Regelquerschnitt
Gehweg Cörmiger Straße in Preußlitz

Bernburg (Saale), 22.10.18

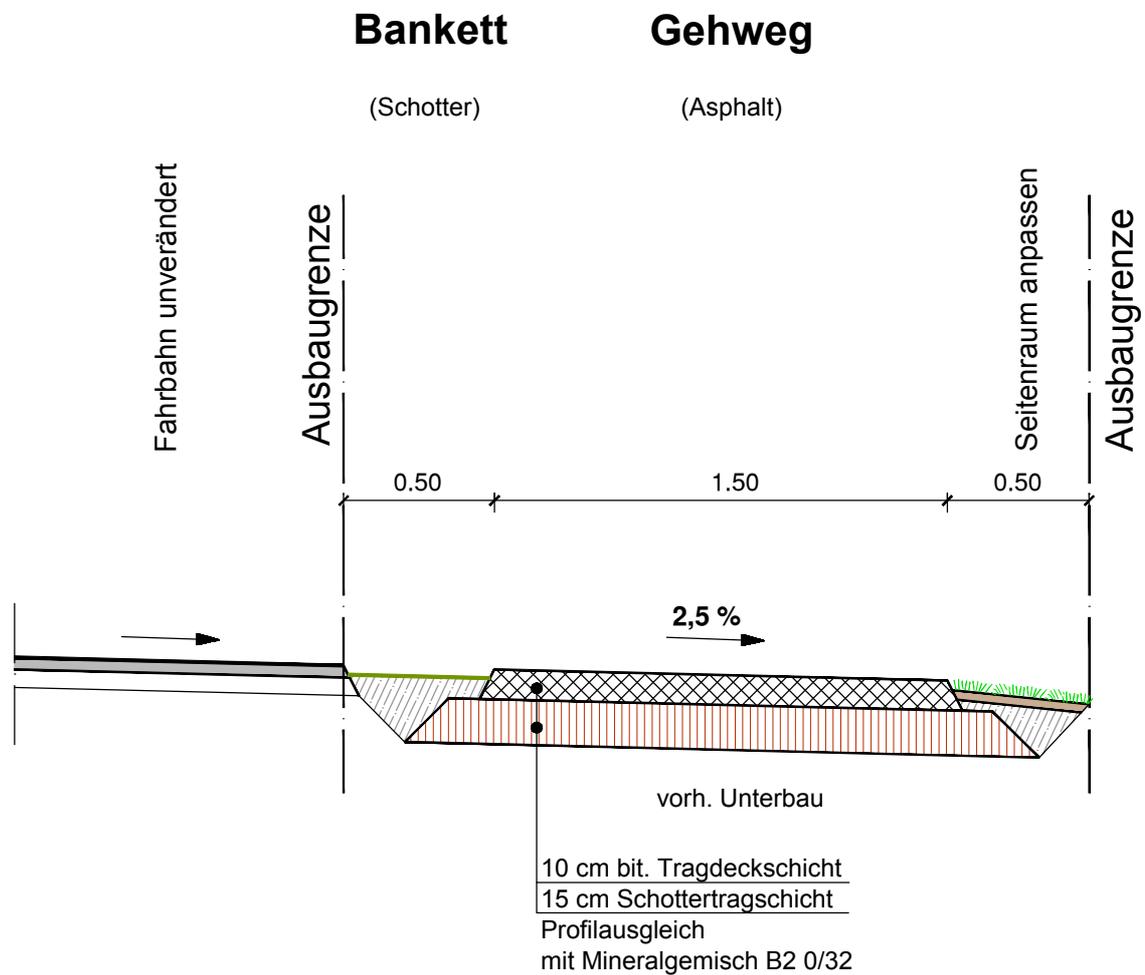
Eine entsprechende Tragfähigkeit und Frostsicherheit ist infolge eines fehlenden Baugrundgutachtens und damit einer Bemessung des Oberbaus nicht nachweisbar.
